島根原子力発電所 2号炉 津波による損傷の防止

論点 7「入力津波の設定プロセス及び結果の妥当性」関連

(コメント回答)

令和 2 年 7 月
中国電力株式会社

入力津波設定位置(外海に面した施設)

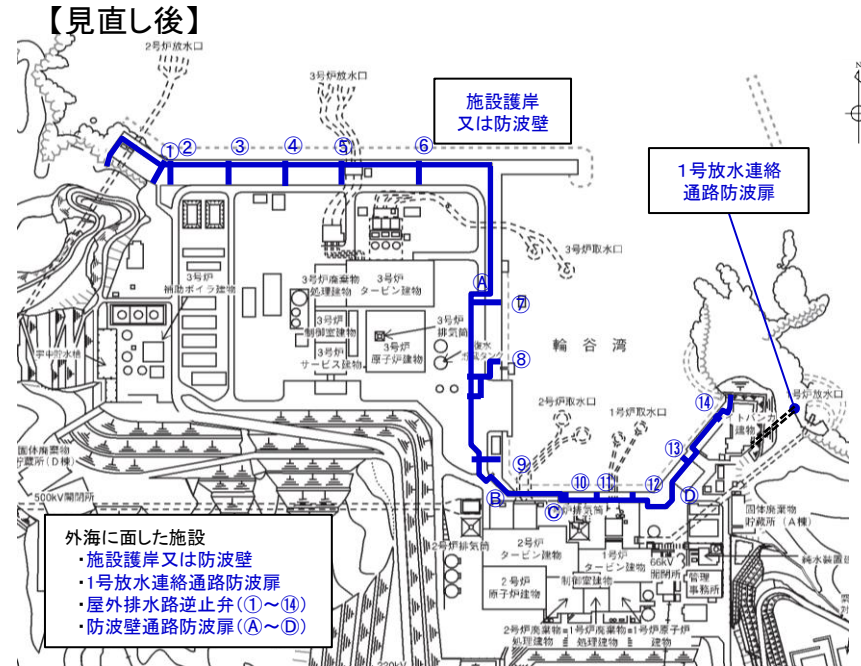
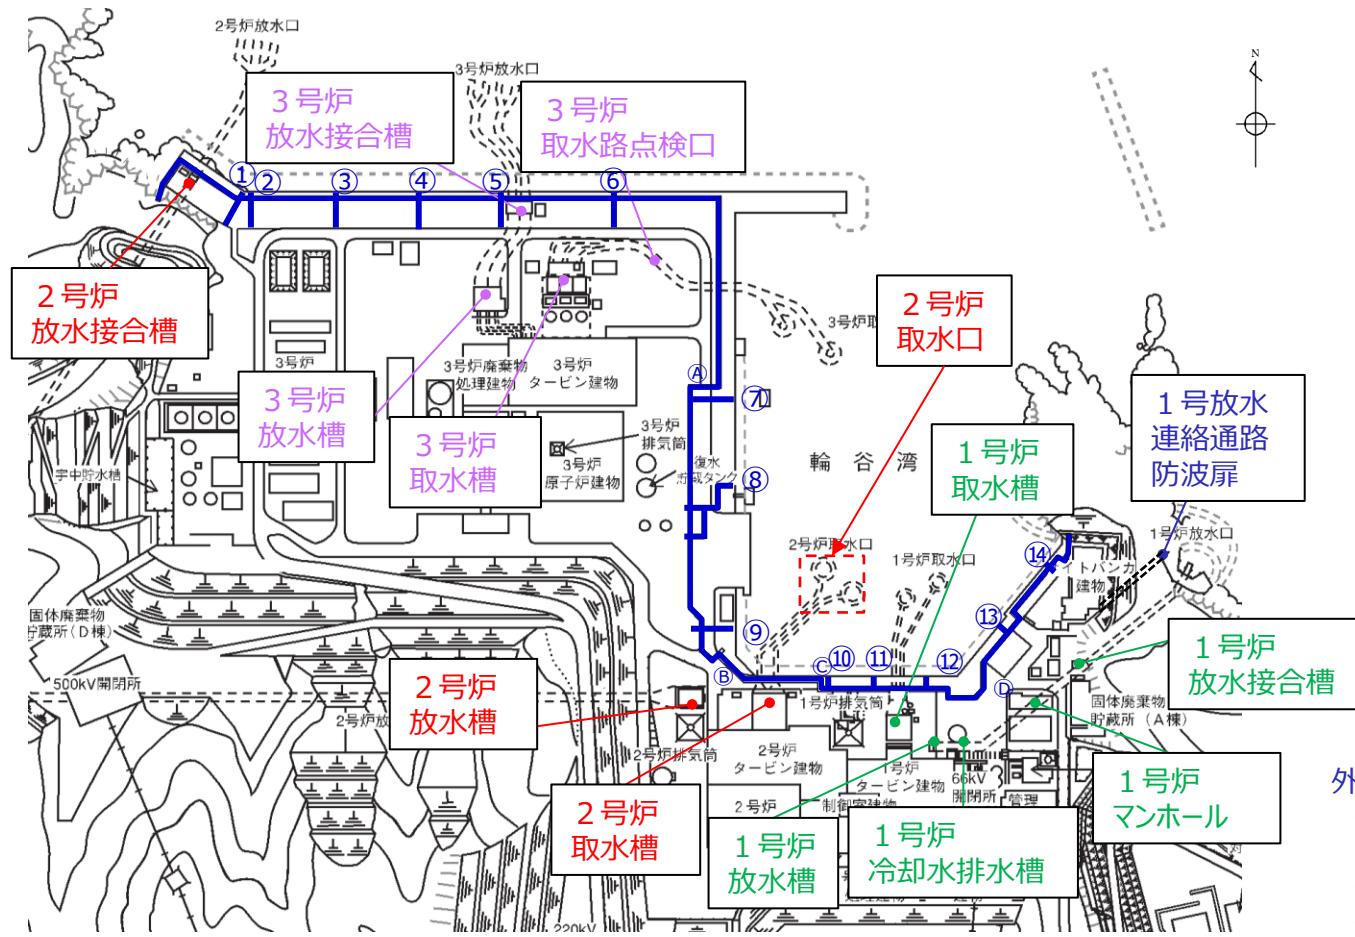
| No. | 審査会合日 | コメント内容 | 回答頁 |
|-----|---------|--|---------------------------------|
| 16 | R元.5.21 | ・入力津波高さを港湾外、港湾内の各施設において個別に設定しているが、他サイトが領域で設定しているのに対して、近接した複数の箇所において異なる設定高さとしている理由とその妥当性を説明すること。 | P.10,11 |

・外海に面した各施設については、近接した複数の箇所において異なる入力津波高さを設定していたが、外海に面した施設における最大水位を、一律に入力津波高さとして設定した。(コメントNo.16に対する回答)

入力津波の設定に当たり、第715回新規規制基準適合性審査(令和元年5月21日)においては、外海に面した施設の各地点における最大水位を入力津波高さとしていた。

外海に面した全ての施設は、「施設護岸又は防波壁」に「1号放水連絡通路防波扉」を含めて評価※した最大の水位を、一律に入力津波高さとして設定する。

※ 朔望平均満潮位+0.58m, 潮位のばらつき0.14mを併せて+0.72mを考慮
最大水位上昇量分布の比較

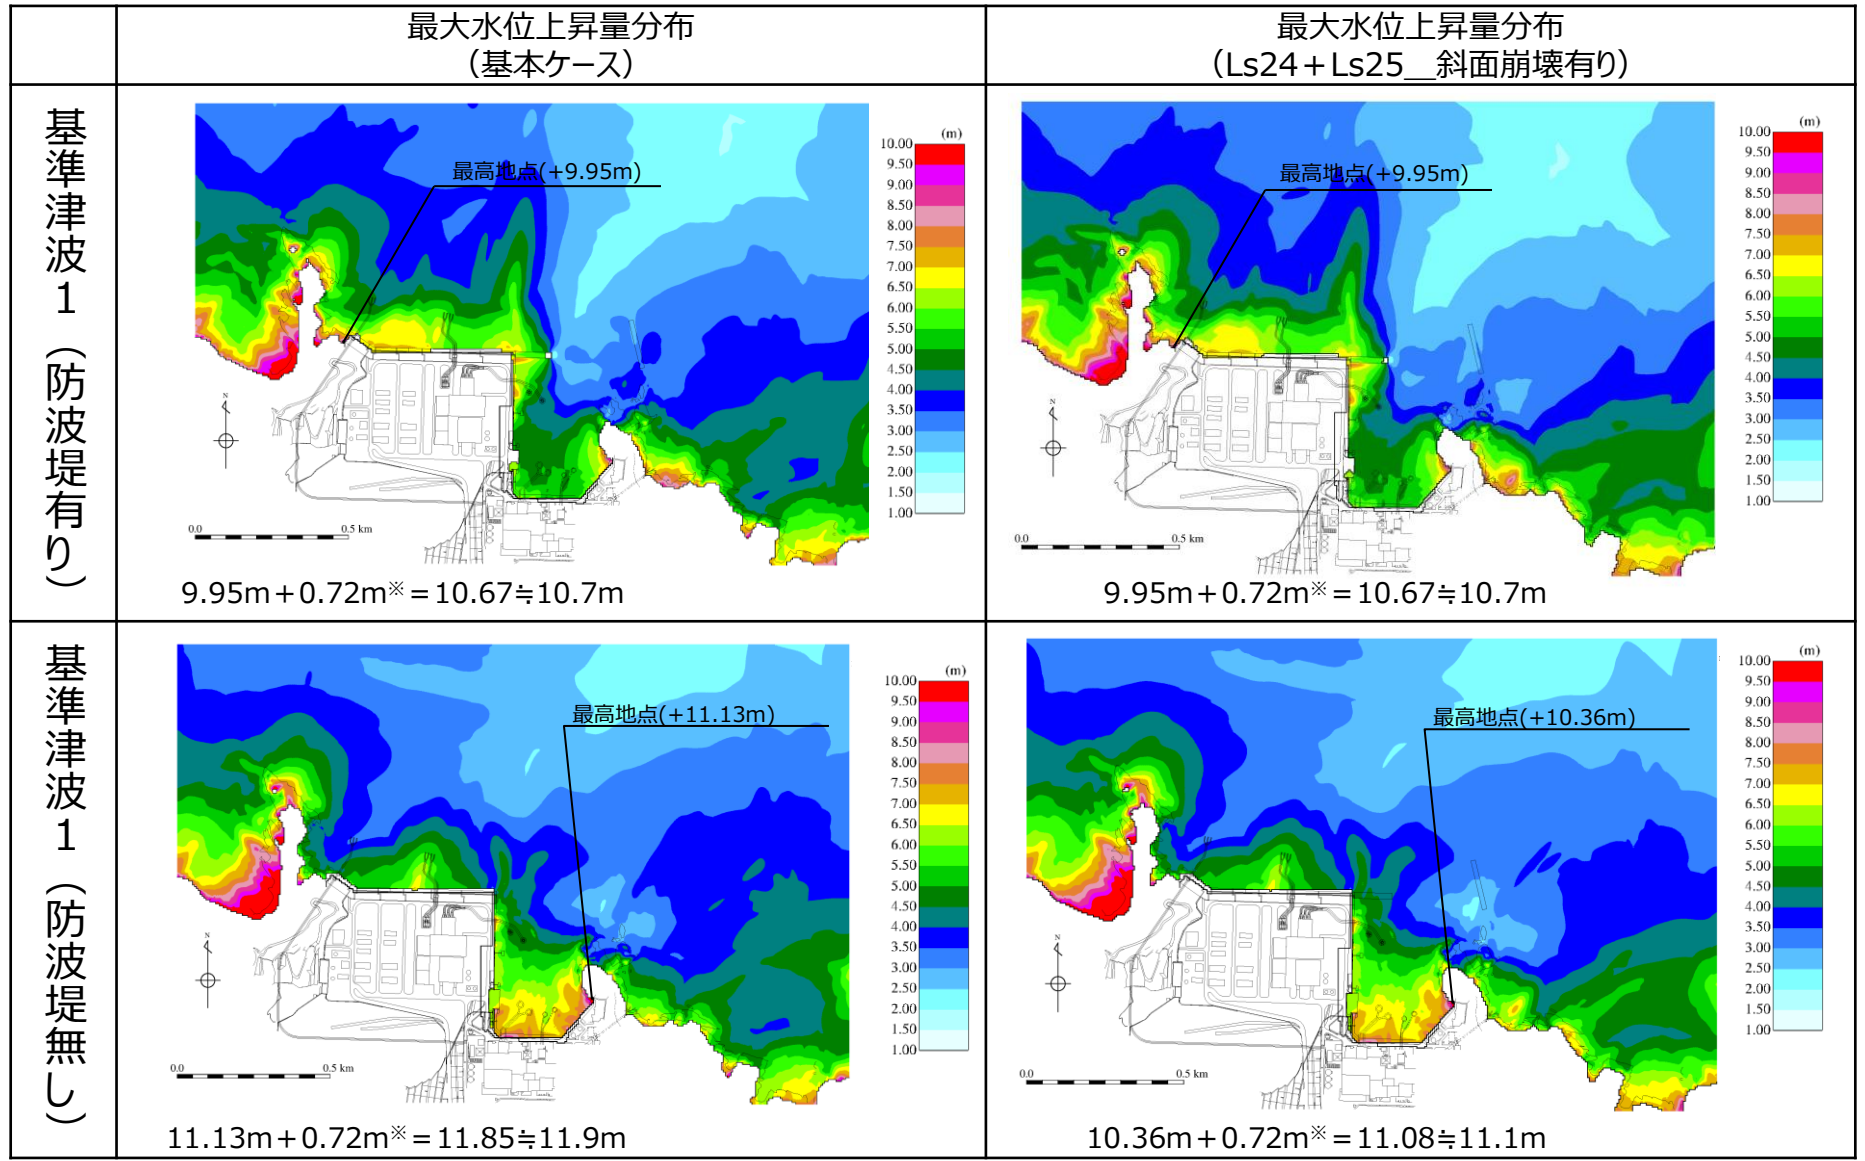
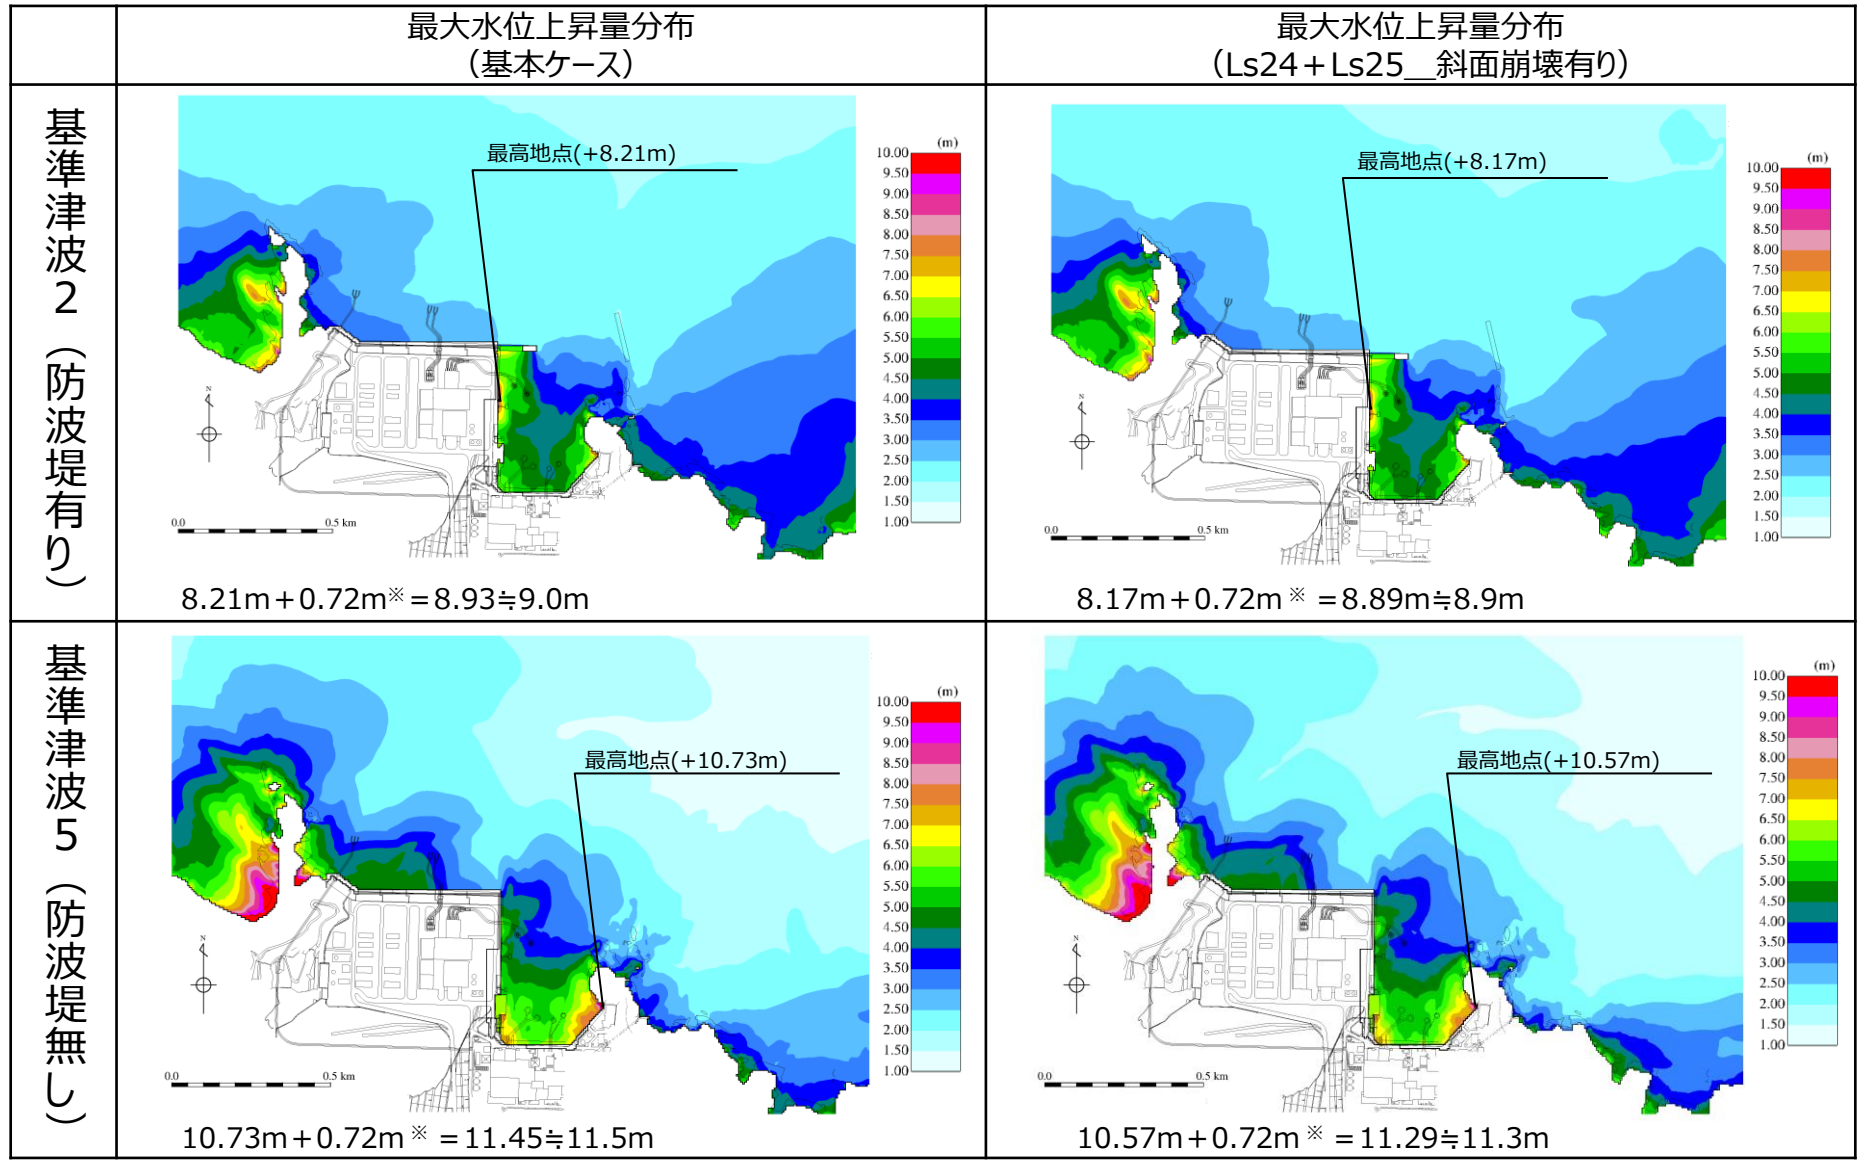
| No. | 審査会合日 | コメント内容 | 回答頁 |
|-----|---------|--|---------------------------------|
| 17 | R元.5.21 | ・入力津波の設定に影響する地形変化を生じさせる斜面については、敷地周辺斜面を含めて網羅的に根拠を説明すること。 | P.14～23 |

- 基準津波 1～6 のケースを対象に基本ケース及び斜面崩壊させたケースを比較し、その差異を下表に示す。また、各ケースの最大水位分布を次頁以降に示す。なお、潮位については、**朔望平均満潮位**を近年5ヵ年（2015.1～2019.12）、**朔望平均干潮位**を1ヵ年（1995.9～1996.8）の潮位観測記録に基づき設定する（P.46参照）。
- 津波解析の結果、斜面崩壊させた場合、水位上昇側の施設護岸又は防波壁の水位は、どのケースについても基本ケースと同じもしくは基本ケースの方が大きい。一方、水位下降側の2号炉取水口の水位については、一部、基準津波3で斜面崩壊有りの方が水位が低下しているが、この差は僅か（-0.03m）であり、大半は、基本ケースの方が斜面崩壊有りのケースに対して水位が低下している。
- 以上より、地震による地形変化（斜面崩壊）は入力津波を設定する際の影響要因として考慮しない。

沈下考慮範囲

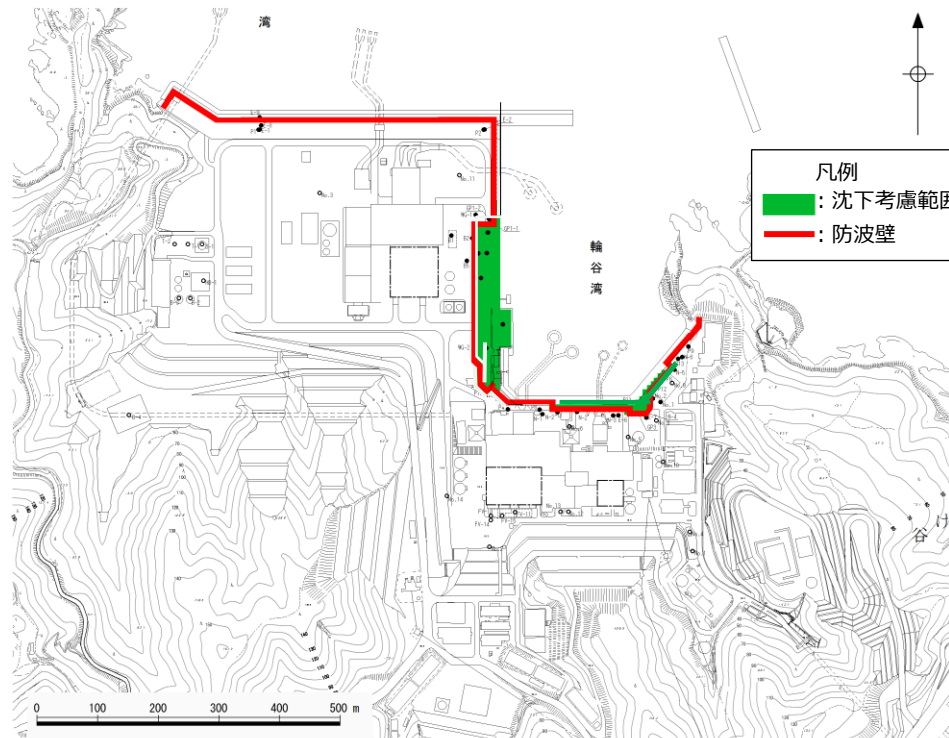
| No. | 審査会合日 | コメント内容 | 回答頁 |
|-----|---------|--|---------|
| 20 | R元.5.21 | <p>・地震による地盤変状の評価について、内容の考え方や根拠を説明すること。また、確認資料が不足しているものについては追加提示すること。</p> <ul style="list-style-type: none"> ➤ 地震による敷地の沈下量算定について、砂礫層（未改良部分）、基礎捨石を沈下量算定の対象層としない理由を説明すること。 ➤ 液状化に伴う排水沈下量の算定について、埋戻土（掘削ズリ）の土質区分、埋戻土（掘削ズリ）の相対密度の算出方法、算出した埋戻し土（掘削ズリ）の相対密度に対するばらつきの設定。 ➤ 液状化に伴う排水沈下量の算定について、きれいな砂による最大せん断ひずみと体積ひずみの関係から設定する沈下率を埋戻土（掘削ズリ）に適用するための条件を提示すること。 ➤ 側方流動による沈下量算定について、有効応力解析の解析断面を3号炉東側エリアとすることの代表性を説明すること。 ➤ 有効応力解析の結果について、防波壁前面の改良土と埋戻土の境界で約4mの沈下が生じている要因とその考察、側方流動による沈下量を0.3mと設定することの妥当性 ➤ 有効応力解析について、沈下量算定を基準地震動Ss-Dで代表することの理由とその妥当性を説明すること。 ➤ 残留変位のグラフを「海域」及び「防波壁背面」の範囲まで提示すること、残留水平変位の結果を提示すること。 | P.30～40 |

- 島根原子力発電所の敷地における地層分布状況を踏まえ、以下に示す防波壁前面の遡上域を沈下考慮範囲とする。また、荷揚場は一部岩着し、沈下しない範囲もあるが、本検討では、保守的に荷揚場全体が沈下する前提で検討を行い、護岸のパラペットについてもモデル化を行わないこととする。なお、防波壁周辺については、地盤改良を実施していることから、沈下しないこととする。
- 沈下量については、沈下考慮範囲を対象に、液状化及び揺すり込みに伴う沈下量を相対密度の平均値から求まる沈下率（2.5%）による0.5mとしていたが、保守的にばらつきを考慮した相対密度から求まる沈下率（3.5%）による0.65mを採用し、側方流動による沈下量0.35mを加え、1mとした。（P.33～40参照）

最高潮位の超過確率

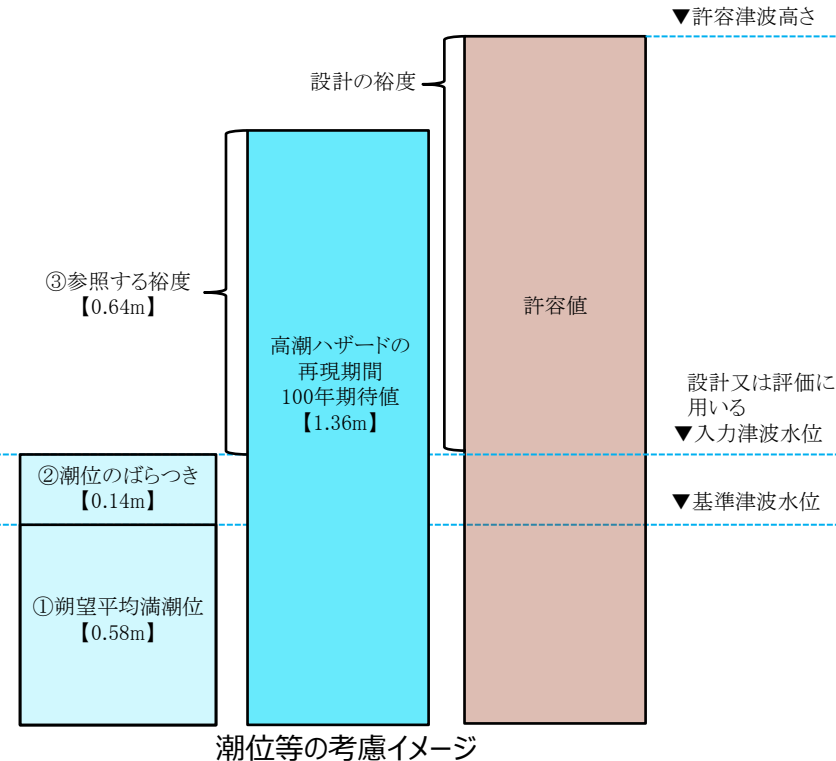
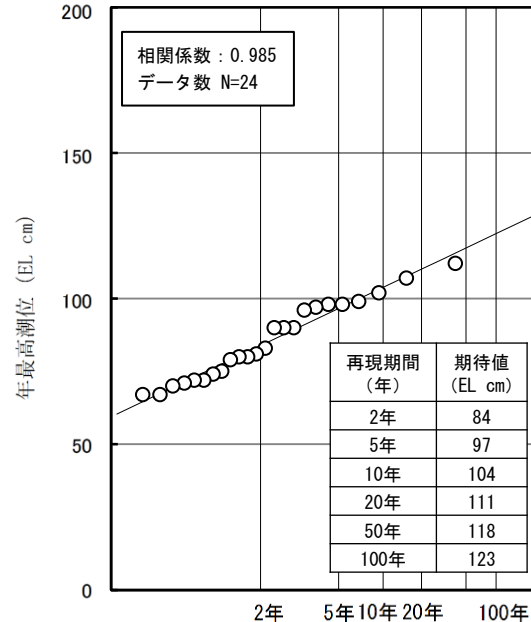
| No. | 審査会合日 | コメント内容 | 回答頁 |
|-----|--|--|--|
| 22 | R元.5.21 | ・入力津波の設定における高潮の評価について、再現期間100年に対する期待値の見直しを行わないとした根拠及び見直しの要否を、至近データを含めた最高潮位の超過確率を踏まえて説明すること。 | P.50 |

- 高潮の評価について、近年のデータも含めたうえで、最高潮位の超過確率を算定するとともに、再現期間100年に対する期待値（EL+1.36m）を用いることにした妥当性について説明する。（コメントNo.22に対する回答）
- 近年のデータを含む24ヵ年（1995年～2019年）を対象に、輪谷湾におけるプラントの運転期間を超える再現期間100年に対する期待値を算出した結果を下図に示す。この図より、100年に対する期待値はEL+1.23mであり、従来から用いている期待値より小さくなっている。
- 以上のことから、保守的な評価となるよう、従来から用いている1995年～2009年を対象に算出した再現期間100年に対する期待値（EL+1.36m）を用いる。

施設護岸の漂流物評価における遡上域の範囲及び流速（1/2）

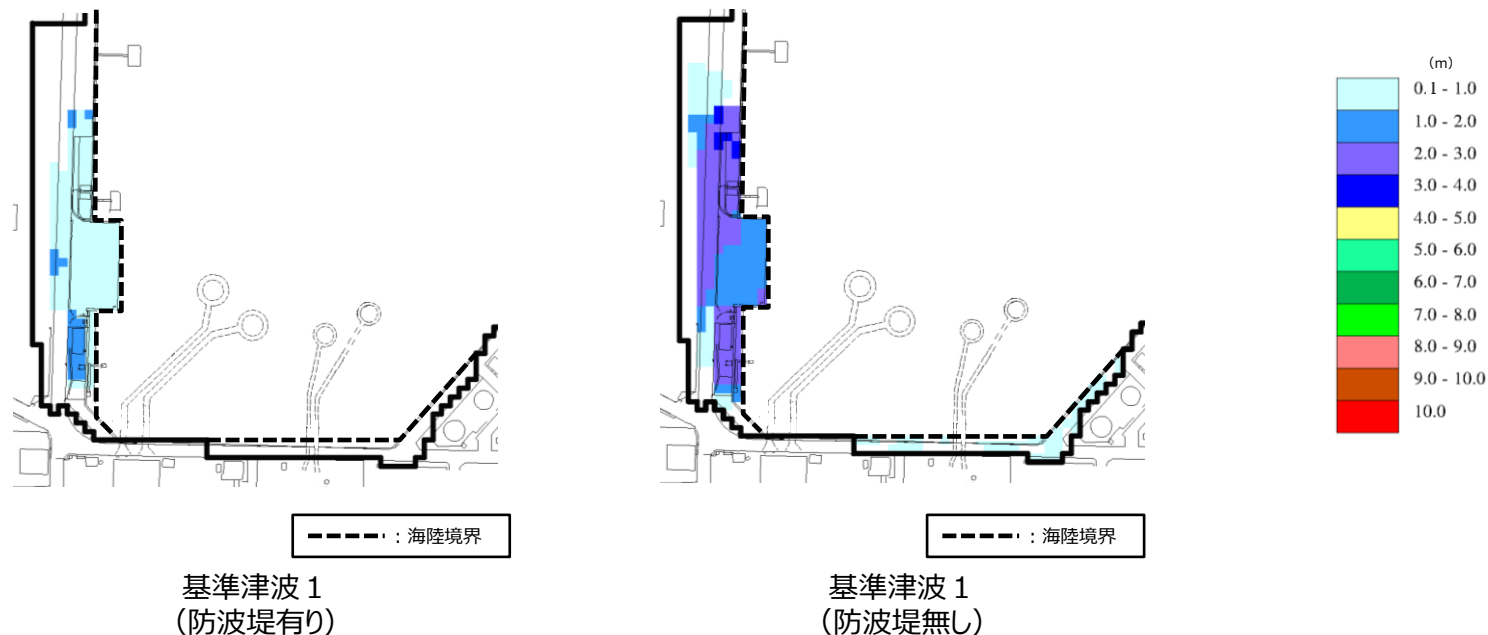
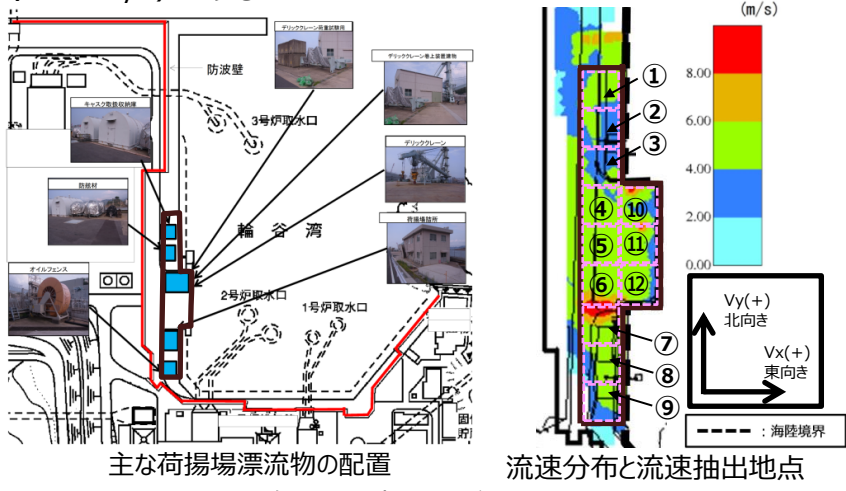
| No. | 審査会合日 | コメント内容 | 回答頁 |
|-----|---------|--|---------------------------------|
| 18 | R元.5.21 | ・施設護岸の漂流物評価における遡上域の範囲及び流速の根拠をシミュレーション解析の最大水位上昇量分布と流速の評価を踏まえて説明すること。また、流速等の遡上波の特性を考慮して、施設護岸上の漂流物を再評価すること。 | P.75,76 |

- 施設護岸の漂流物評価にあたり、津波解析により施設護岸の遡上域の範囲及び遡上域における流速の評価を実施。
- 遡上域の範囲（最大浸水深分布）を保守的に評価するため、地震による荷揚場周辺の沈下及び初期潮位を考慮した津波解析を実施。検討に当たっては、荷揚場付近の浸水範囲が広い基準津波 1（防波堤有無）について検討。
 - 荷揚場周辺の沈下については、防波壁前面を一律 1 m 沈下させたケースを用いる。（P.24～40参照）
 - また、初期潮位については、朔望平均満潮位+0.58mに潮位のばらつき+0.14mを考慮する。（P.46参照）
- 荷揚場付近の最大浸水深分布（拡大図）を以下に示す。

- 荷揚場周辺の沈下及び初期潮位を考慮した基準津波 1（防波堤無し）の遡上範囲及び荷揚場漂流物の配置を踏まえ、遡上域である荷揚場周辺の12地点を選定し、流速を評価。
- 遡上域における流速は概ね8.0m/s以下であるが、遡上域の一部において8.0m/sを超える流速が確認できる。
- 最大流速を示す地点における8.0m/sを超える時間は極めて短い（1秒以下である）が、漂流物評価に用いる流速は、最大流速（11.9m/s）とする。

2号炉取水施設

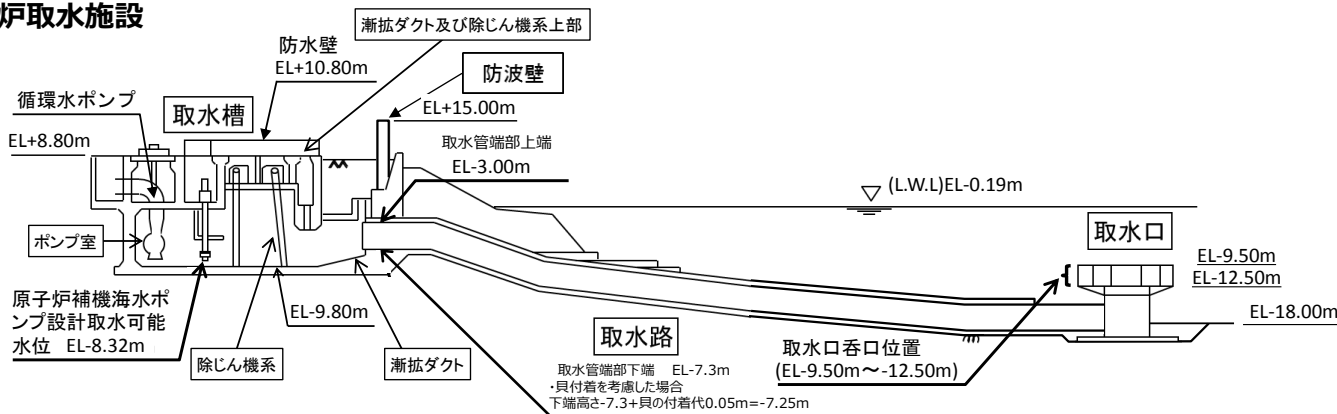
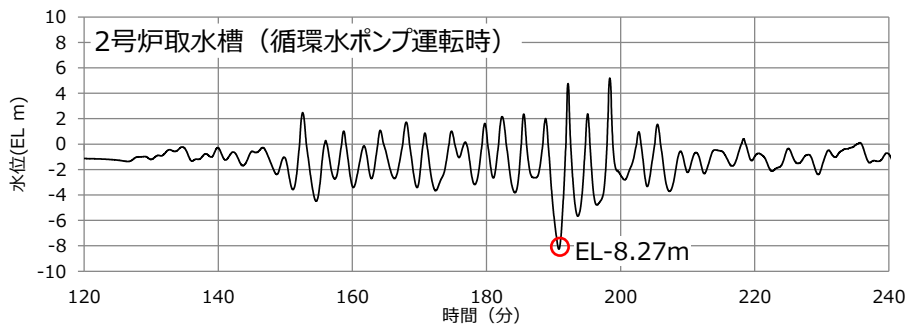
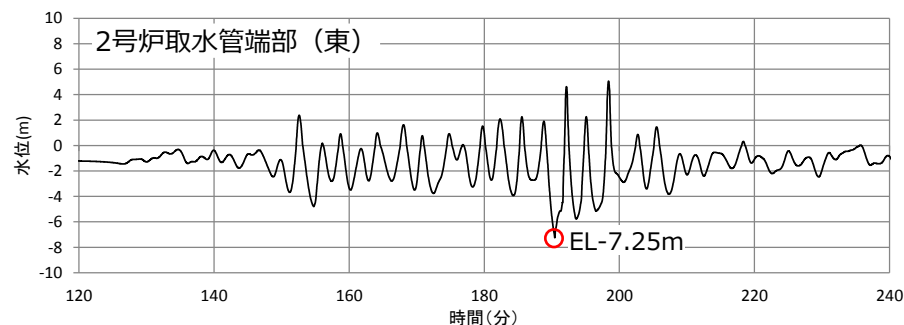
| No. | 審査会合日 | コメント内容 | 回答頁 |
|-----|--------------------|---|-------------------|
| 102 | R 2.3.24 (本日回答) | <p>引き波時の海水ポンプの取水性への影響評価について、以下に示す考え方等を示した上で、保守的な条件を想定し、さらに運用を含めた取水性確保の対策の要否を検討して基準適合上の方針を説明すること。</p> <ul style="list-style-type: none"> ・近年のデータを含めて設定する朔望平均干潮位について、非保守的な期間のデータを採用する詳細な考え方 ・2号炉取水槽の水位下降側の評価について、入力津波高さと同許容津波高さである海水ポンプの取水可能水位の評価結果を踏まえた、海水ポンプの取水機能への影響に対する裕度の考え方 ・2号炉取水槽の水位下降側の評価について、循環水ポンプ停止の運用方針を踏まえた、ポンプ運転状態を設計条件とすることの考え方 ・引き波時の管路解析について、地殻変動量（0.34mの隆起）及び取水槽と取水管の高低差に対する影響 | P.46,47, 77~79 |

- 日本海東縁部を波源とする基準津波6による水路内最低水位(EL-8.31m)は、非常用海水冷却系の海水ポンプの取水可能水位に対して余裕がないことから、大津波警報発令時には循環水ポンプを停止する運用にとするが、参考として、ポンプ運転状態における初期条件として地殻変動を考慮した検討を行う。
- 地殻変動量（隆起0.34m）を初期条件として考慮した場合、取水管端部における最低水位はEL-7.25mとなり、貝付着を考慮した取水管端部下端高さと同じ高さ（EL-7.25m）となった。また、取水槽における水位はEL-8.27mとなり、許容津波高さ（EL-8.32m）を下回らないことを確認した。

EL-8.27m(初期条件として地殻変動を考慮) > 許容高さEL-8.32m
